(仮称) 堺市美原区黒山東計画に係る配慮計画書  
についての検討結果

堺市環境影響評価審査会

(仮称) 堺市美原区黒山東計画

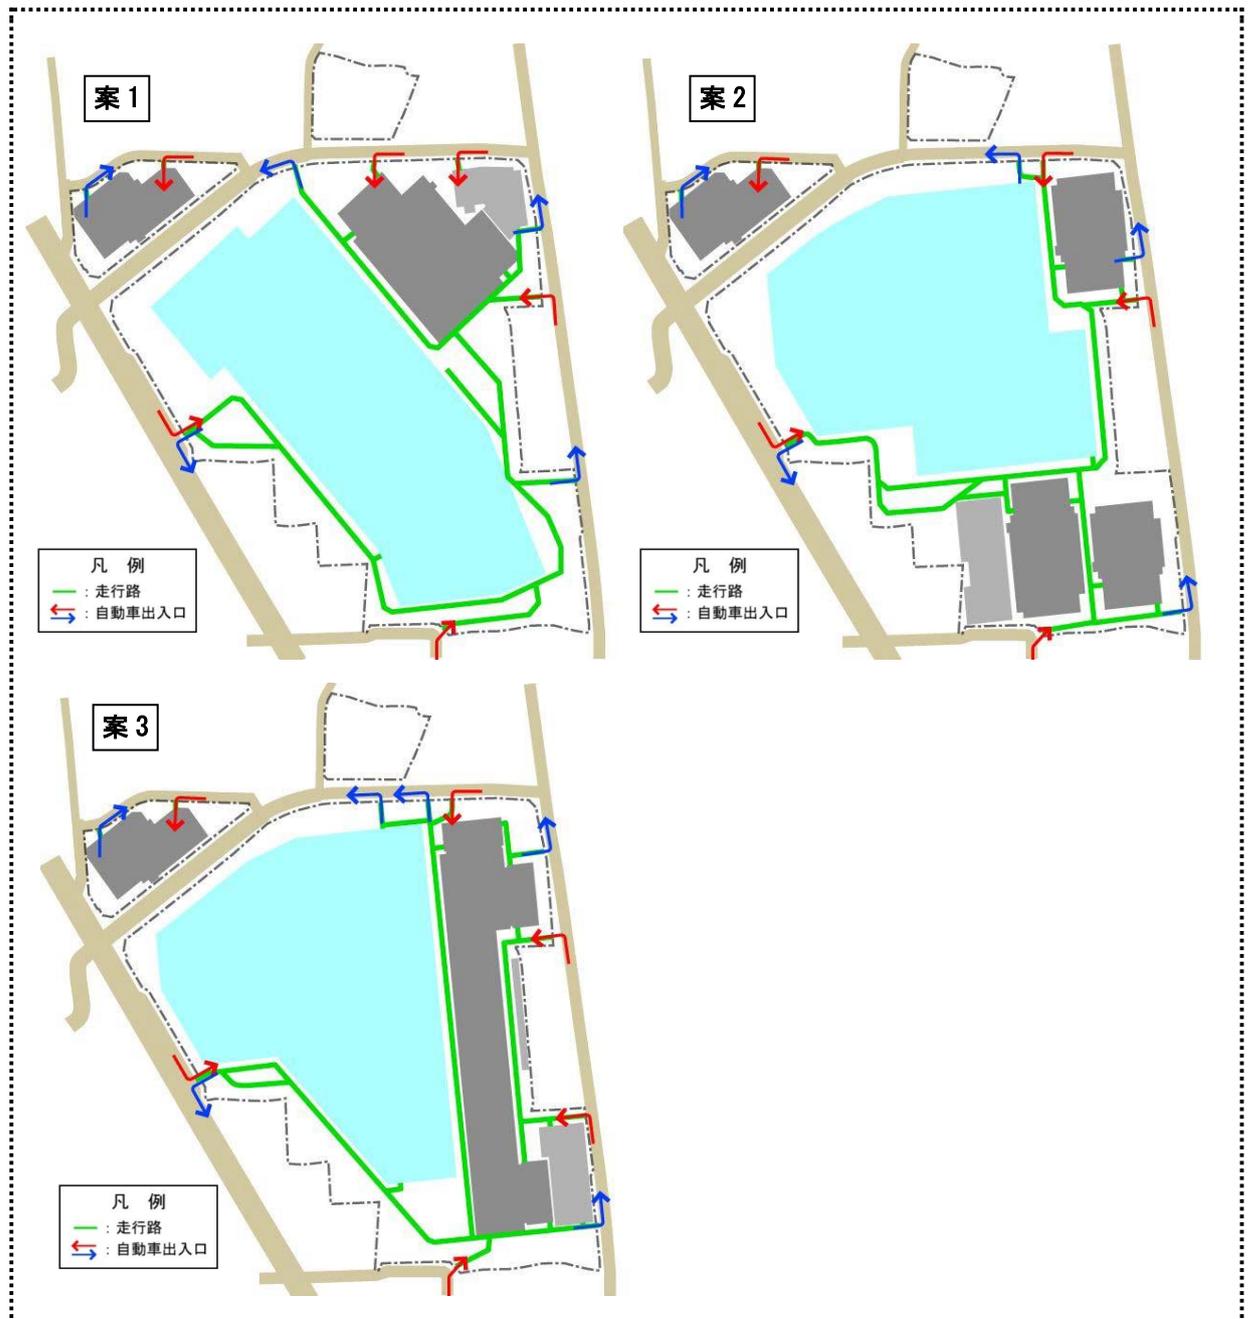
- 配慮計画書では、「来店者の利便性に配慮しつつ、施設外での渋滞の発生や周辺環境への影響を極力抑えるため、駐車場の位置、配分等が異なる3案を立案した。」としているが、3案を設定するに至った経過及び「施設外での渋滞の発生を極力抑えるため」に検討した内容について、事業者の説明を求めたところ、回答は次のとおりであった。

- 「案1」及び「案3」において、東側の動線をみると北側入口、南側出口となっているが、その場合、出庫時に右側の交通流が切れたところで左折しても、入庫車両が並んでいるといった状況が起り、追突事故発生の恐れや交通容量が捌けなくなる等の懸念が考えられることについて、事業者の見解を求めたところ、回答は次のとおりであった。

来店帰宅車両の分散や集中の緩和により、施設外での渋滞の発生を極力抑える案を検討しています。具体的には以下の考え方になります。

- ・公道に対し複数の出入口を設け、それらを地区内の通路で接続することにより、来店帰宅車両を分散し、特定の交差点や出入口への交通集中を緩和する。
- ・特定の出入口が混雑した際に、他の出入口への分散誘導が可能。

その結果として、駐車場の位置、配分等が異なる3案を立案しています。なお、来退店車両の想定動線は下図のとおりです。

案1、及び案3の南側出入口は一定の離隔があり、問題ないと考えています。

なお、出入口に関する動線については現在、検討中であり、準備書段階では熟度を高めた動線計画に基づき、予測評価を実施する予定です。

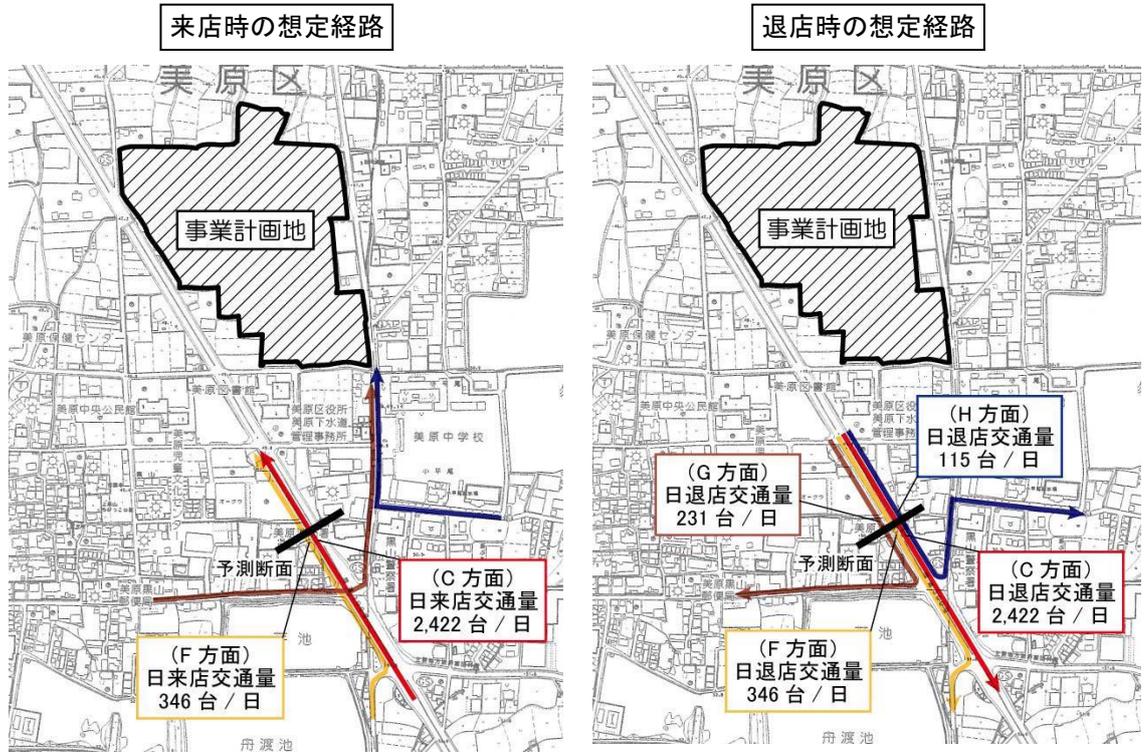
○ 予測の前提となる来退店車両の走行ルート及び走行ルート別台数について、事業者の説明を求めたところ、回答は次のとおりであった。

走行ルート及び走行ルート別台数は配慮計画書 p6-92 の表 6.17-3、図 6.17-5 に示すとおりです。配分方法については、経路別の世帯数より方面比率、及び方面別の自動車交通量を設定しております。

図 II-3-3 事業計画地周辺における自動車騒音等測定地点図 (配慮計画書から引用)

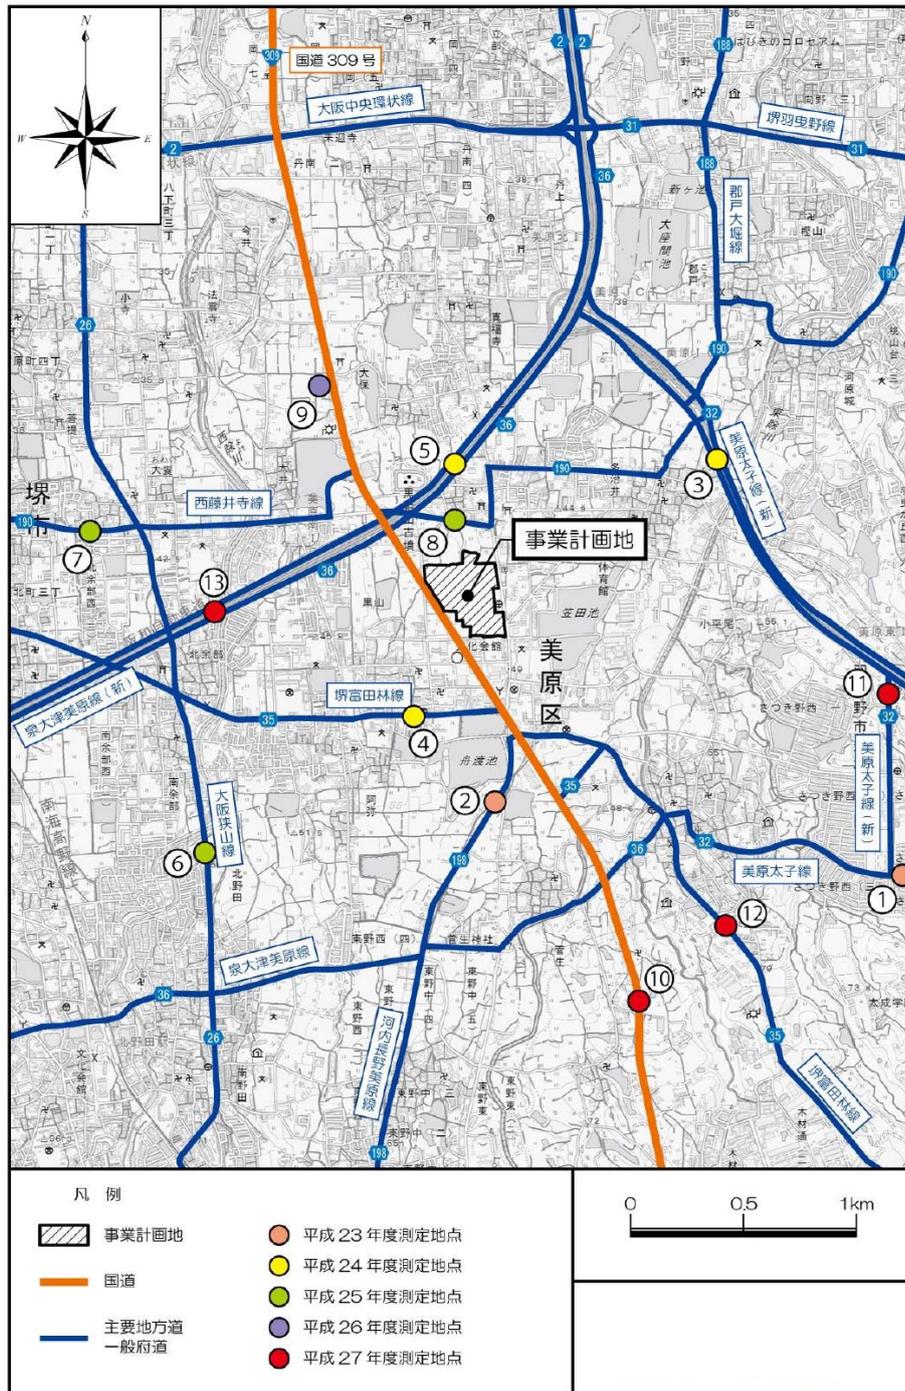
- 回折減衰の補正を行っていないことについては、特に問題ないと考えられる。
- 予測における現況等価騒音レベルとしては、堺市による自動車騒音測定結果を用いている。このうち、国道 309 号については下図に示す地点 9 と地点 10 の 2 箇所で開催されているが、平成 22 年度道路交通センサスにおいて、事業計画地直近（予測地点）と同程

- 平成22年度道路交通センサスによると、24時間自動車類交通量は、地点9で47,114台/日、地点10で39,381台/日であり、地点9の交通量の方が予測断面の交通量47,704台/日に近いことから、現況等価騒音レベルの基となる騒音測定地点の選定については、特に問題ないと考えられる。

図 II-3-5 事業計画地周辺への悪臭予測結果 (配慮計画書から引用)

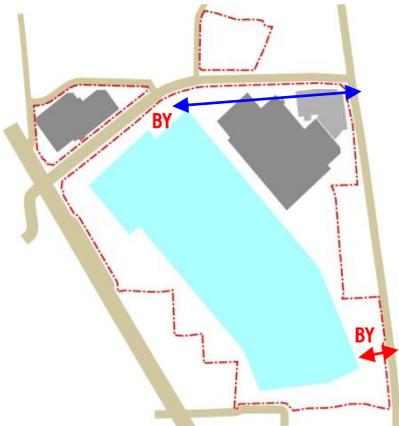
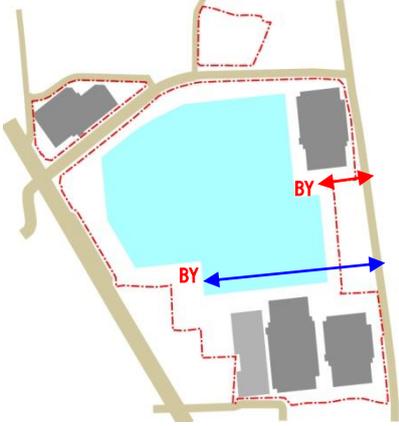
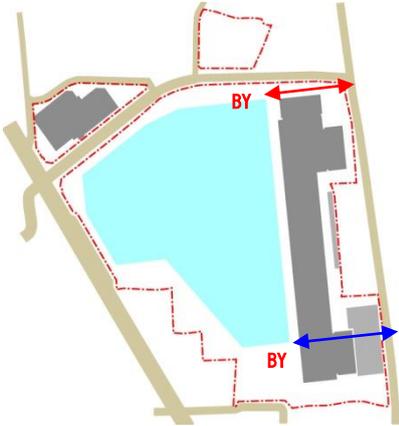
- 予測結果は次のとおりであり、バックヤードが2箇所とも住宅地と離れている「案3」が最も影響が少ないと予測されたが、ごみ集積場の配置や開閉時間の短縮等の個別対策を実施することで、3案による差はほとんどなくなると評価されている。

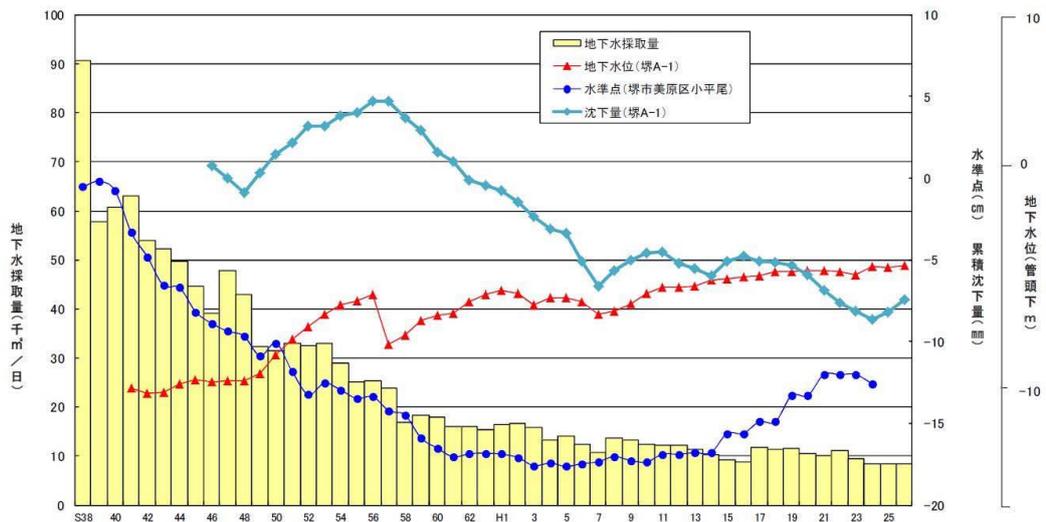
- 3案とも開発区域や施設規模等同じであることから、影響は同じであると評価されている。また、地下水汲み上げは、適切な範囲で行われると想定されるため、地盤沈下を引き起こす可能性は殆どなく、地盤沈下への影響はないと評価されている。
- 「地下水からの取水は一時的であり、量も限られることから地盤沈下を引き起こす可能性は低い」としているが、想定される取水時期及び取水量を示した上で、地盤沈下を引き起こす可能性が低いと判断した理由について、事業者に説明を求めたところ、回答は次のとおりであった。

現況のため池における実態では、田植え初期の時期に最も水を必要とし、その時のため池の供給水量は池水位低下量で約20cmとことから、池面積(約9000m<sup>2</sup>)を乗じて1800m<sup>3</sup>と試算されます。

また、上記は最も水が必要な時期の水量であり、年間ベースでの日平均値にすると、さらに少ない量になります。その規模は平成 26 年の堺市における地下水揚水量 8000 m<sup>3</sup>/日※2（下図参照）に対し、多く見積もっても数%程度と推測されます。堺市では昭和 50 年代から地下水位は上昇傾向で地盤沈下も収束している状況ですが、想定される用水量の殆どを地下水揚水量として加えても 20 年前の水準以下であり、近年の推移から地盤沈下は生じないと推測されます。

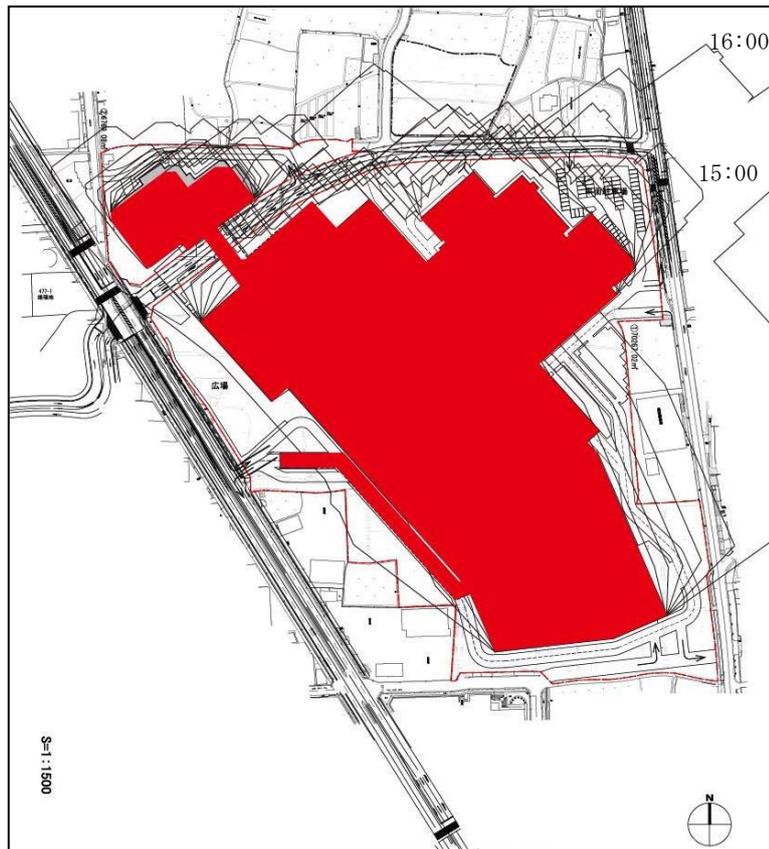
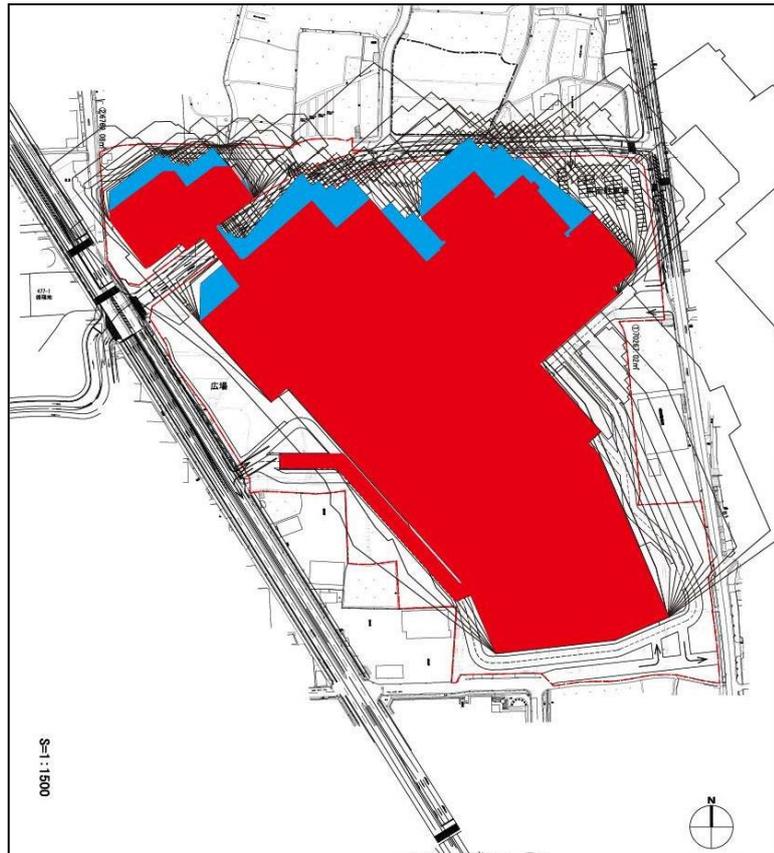
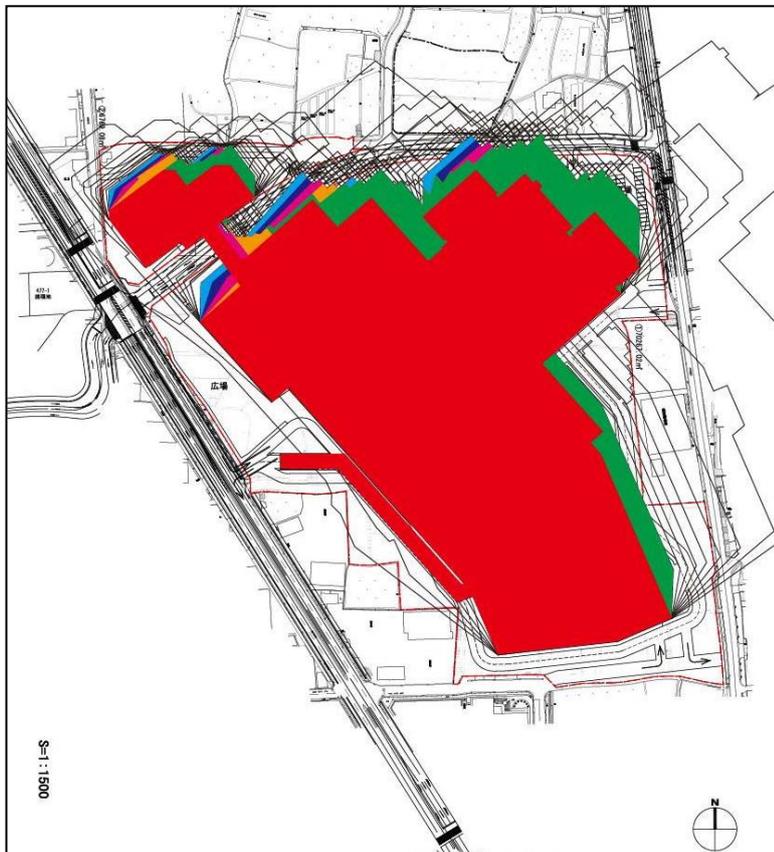
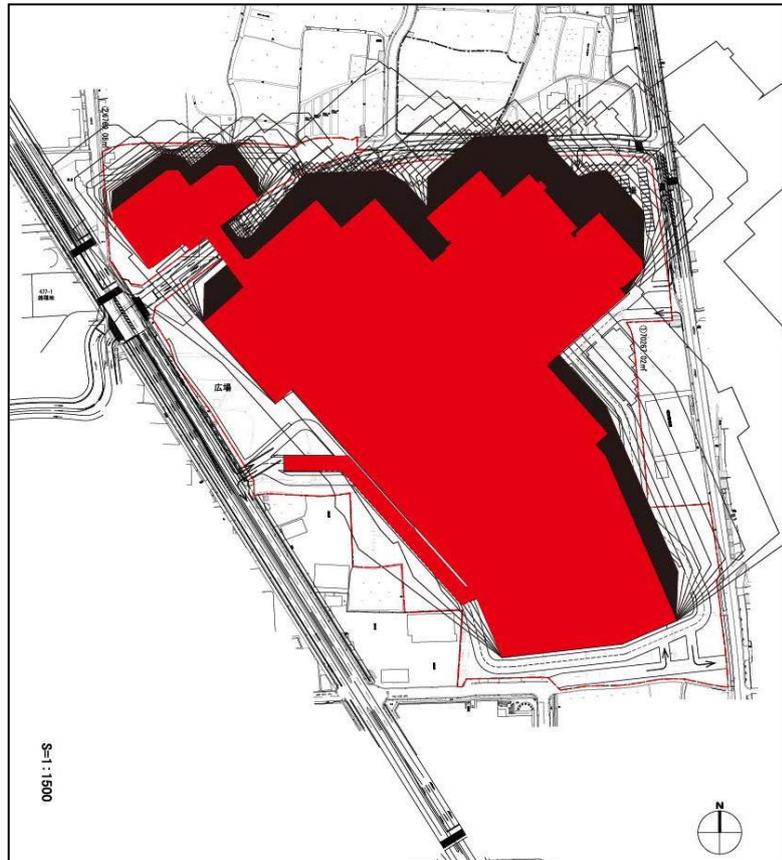
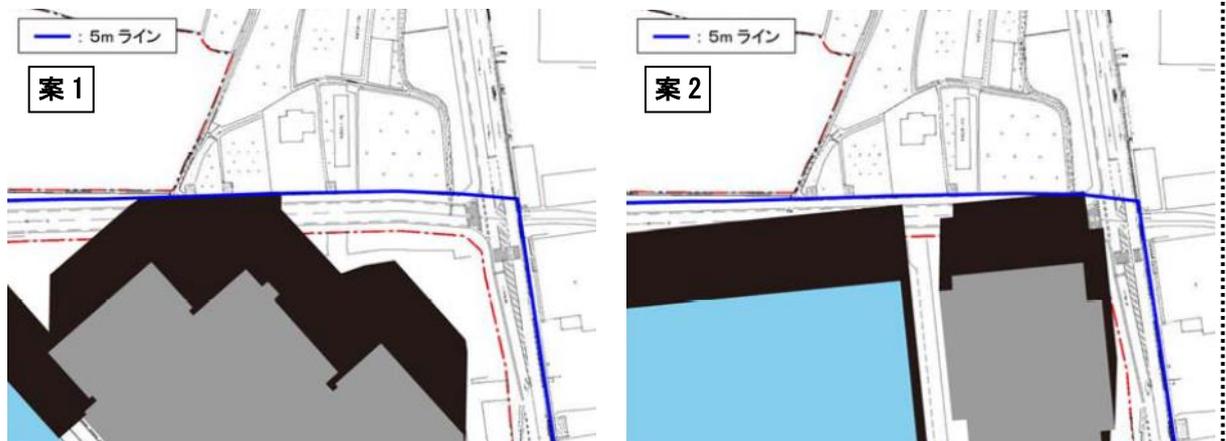
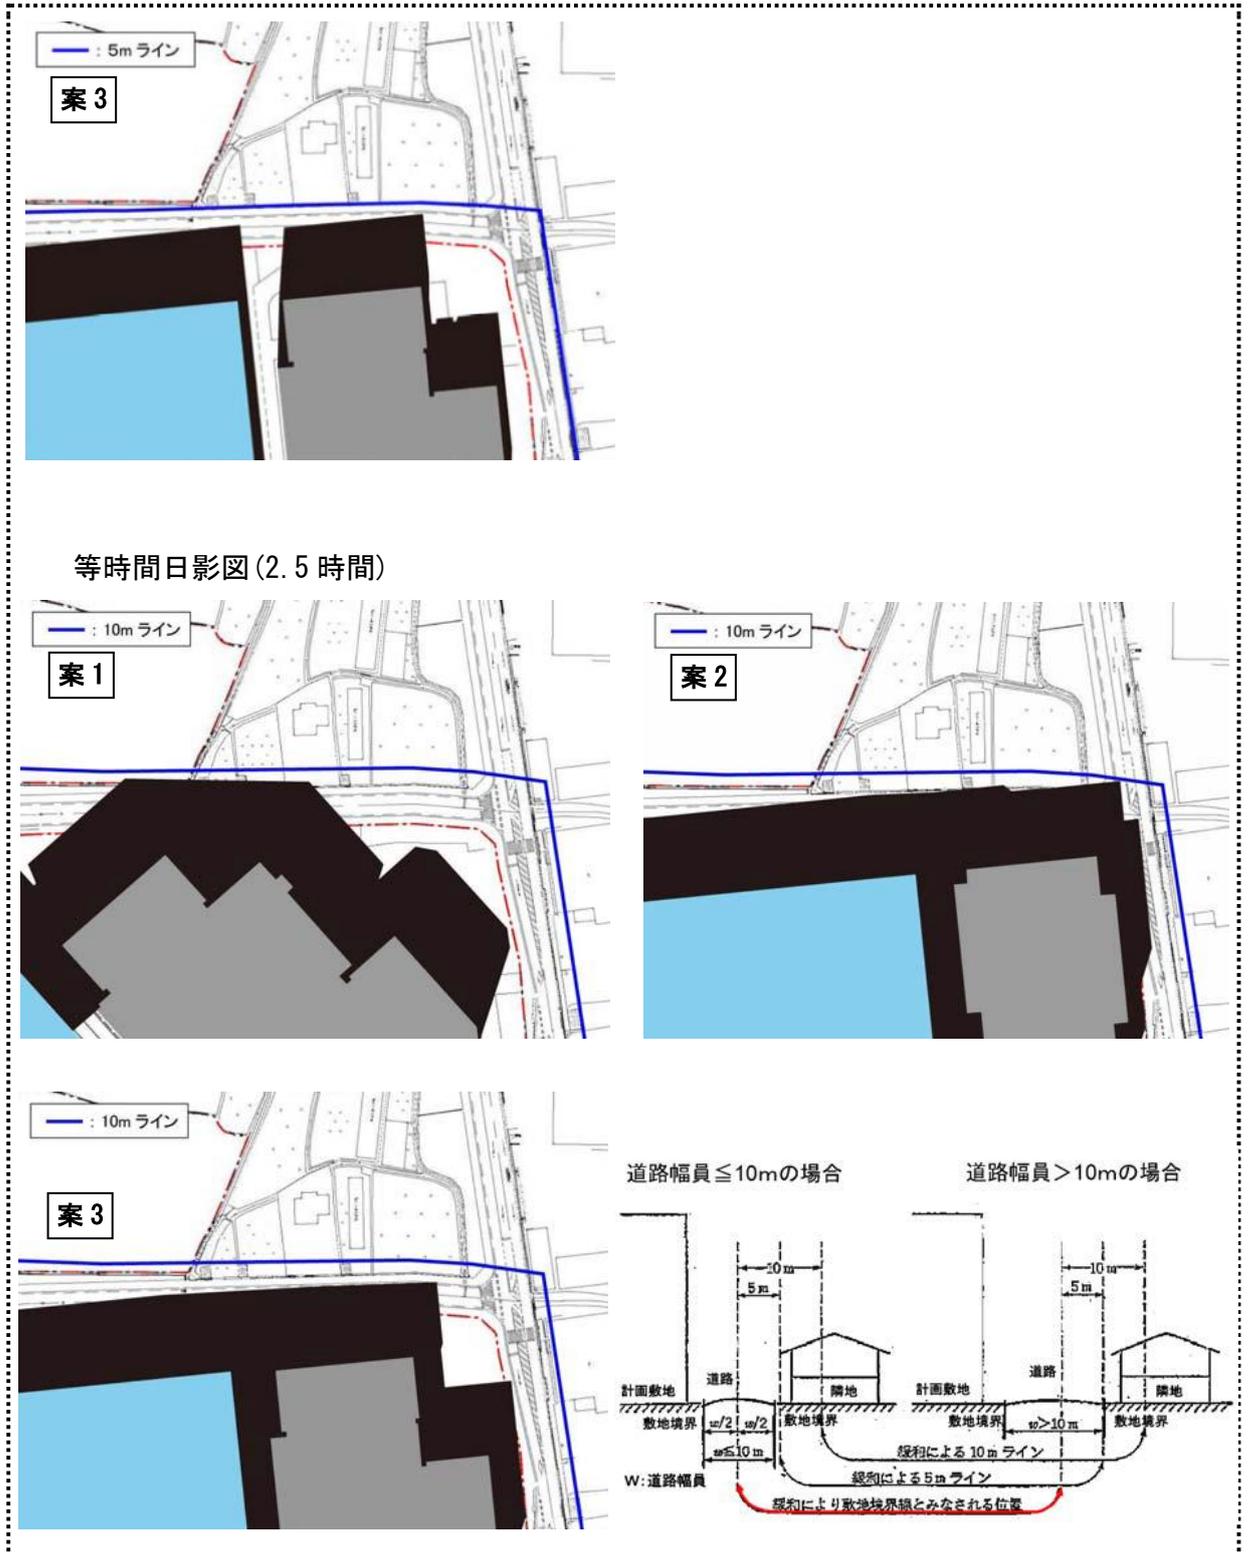
- 3案全て、冬至日における地上4mの4時間、及び2.5時間を超える日影の範囲は、事業計画地の周辺道路区域の範囲に収まっていると予測され、日照障害の影響はないと評価されている。
- 日影が道路を超えているように見えることから、予測の詳細内容について、事業者の説明を求めたところ、回答は次のとおりであった。

日影図は3次元CADの日差しシミュレーションを利用して作成し、日影の条件としては、冬至日の8時～16時、計画地の緯度：34.54度 経度：135.56度としました。

- ① 時刻別（毎正時、及び毎正時30分ごと）の日影線を作成。

- ② 4 時間間隔の日影線（例えば 8 時～12 時）が重なる部分を抽出。

- ③ この作業を、時刻毎に繰り返します。

- ④ 等時間日影図（下図の場合 4 時間）としました。  
（図を単純に合成すると、凹凸ができますが、なめらかにつないで表現したため、等時間線が直線的なイメージになっています。）

また、各日影図について、図面（北側）に敷地境界から 5m、10m のラインを入れました（下図参照）。なお、建築基準法第 56 条の緩和規定（幅員 10m 以上の道路）が適用されるため、10m ラインは道路の反対側（敷地境界は反対側の道路境界線から当該敷地側に 5m のラインとみなす）になります。

建物の設計にあたっては、今後も建築基準法を遵守するように進めていく計画です。
